AVIS DE LA COMMISSION LOCALE DE L'EAU DU SAGE DE L'ARVE

PROJET : Requalification et sécurisation de la route départementale 903 entre l'autoroute A40 et le carrefour des chasseurs

DATE : 25 juin 2026

Fig. 7 : Recréation de boisements humides : cartographies avant/après

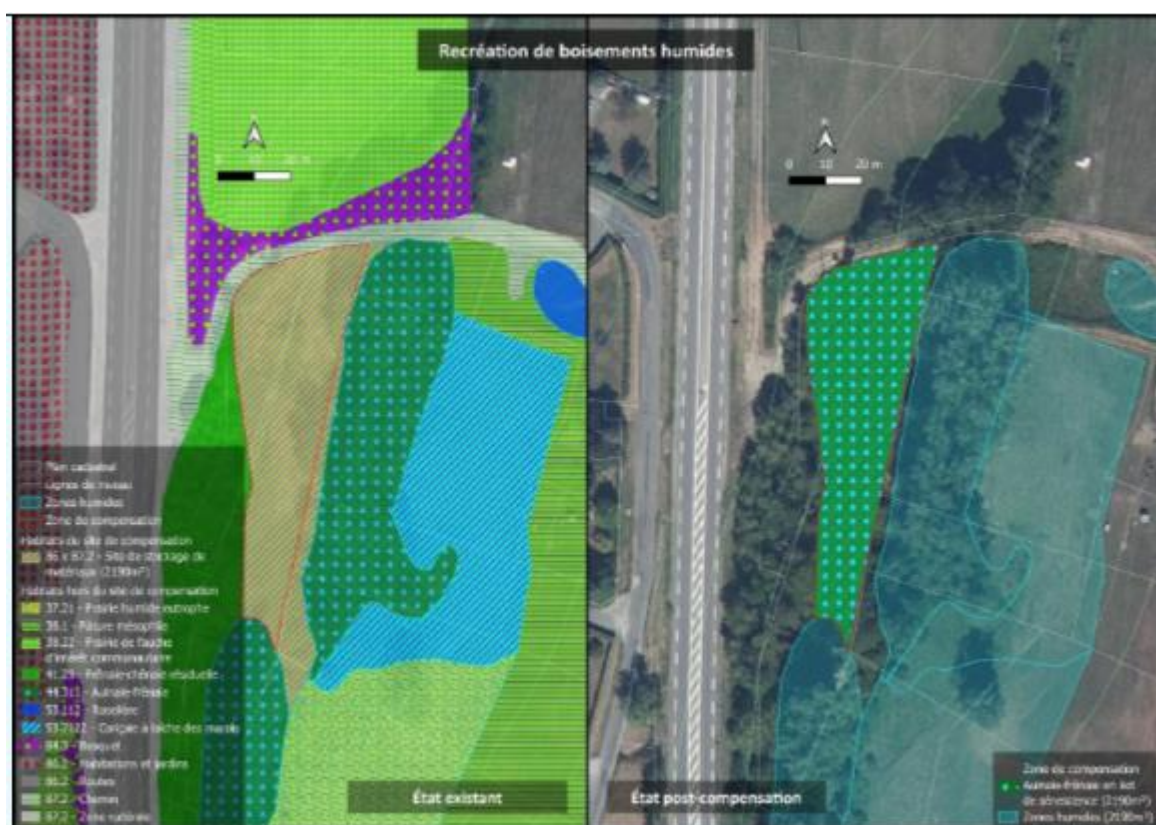
⇒ Le dossier n'identifie pas comment sera réalisée l'alimentation en eau du secteur « recréé », ni si les sols reprendront leur caractère humide permettant le développement des plantations d'arbres de boisements humides.

Fig. 9 : Ouvrages prévus – secteur Carrefour des Chasseurs

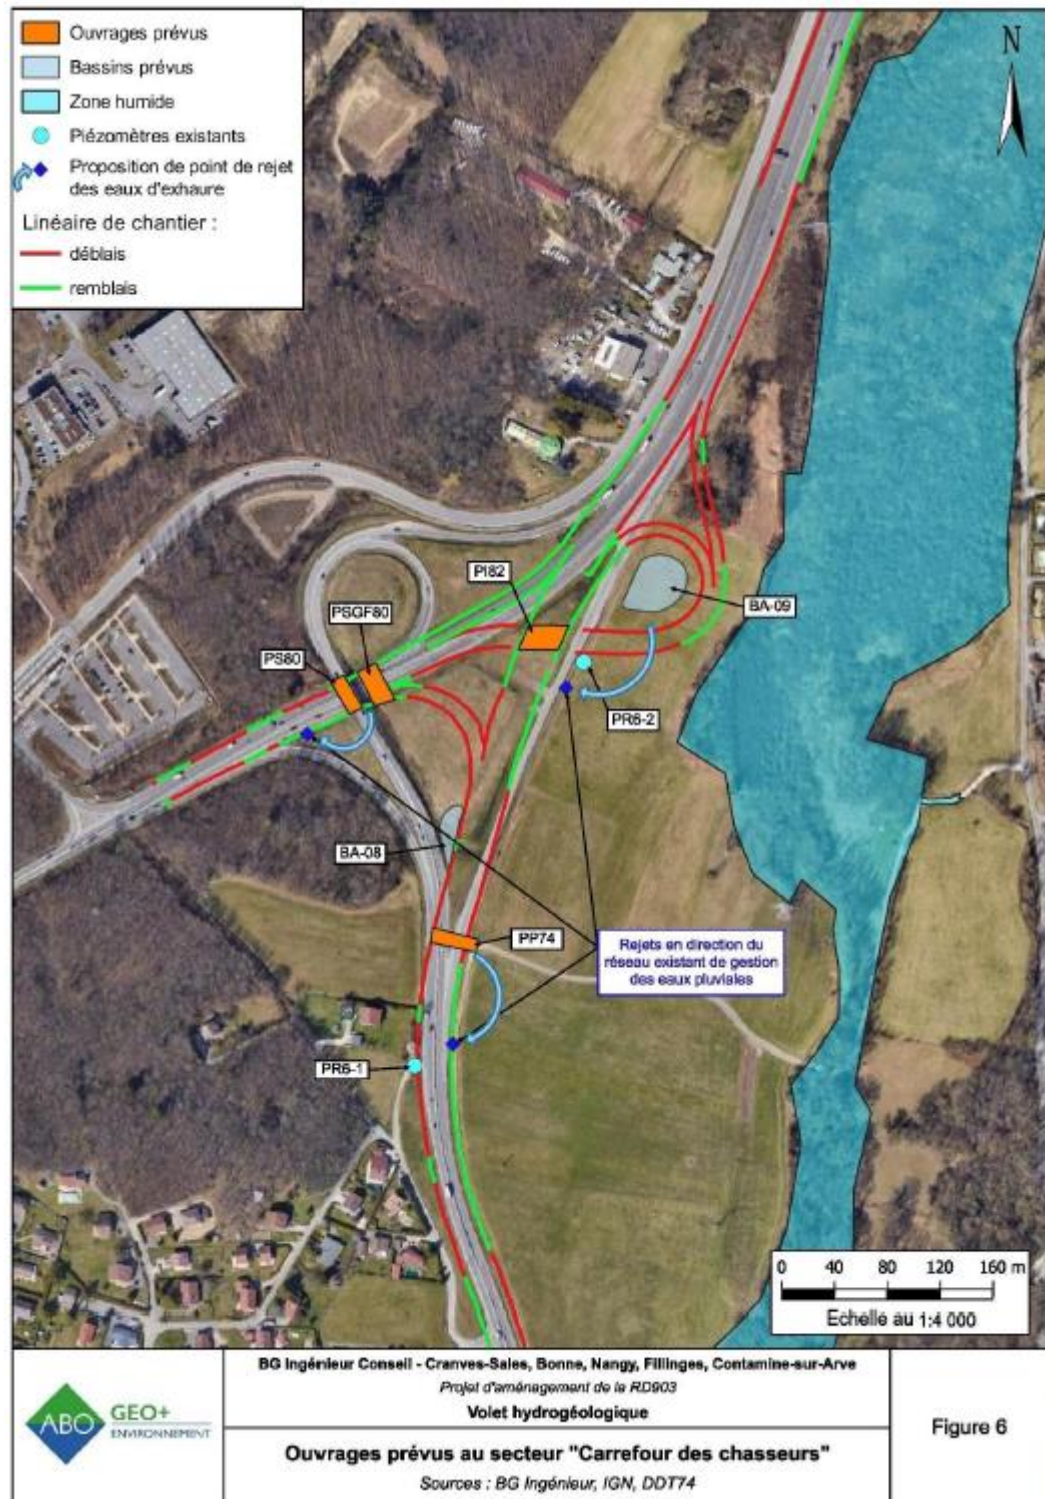
- La cote minimale du bassin BA-08 est susceptible d'être inférieure au niveau piézométrique. Le bassin devra donc être étanchéifié afin de pouvoir assurer son rôle et recueillir les eaux de ruissellement de la route.
- Le bassin BA-09 dont les relevés piézométriques à proximité montrent un battement de nappe entre 529,67 et 532,65 m NGF. S'il recoupe la nappe, il devra être étanchéifié.
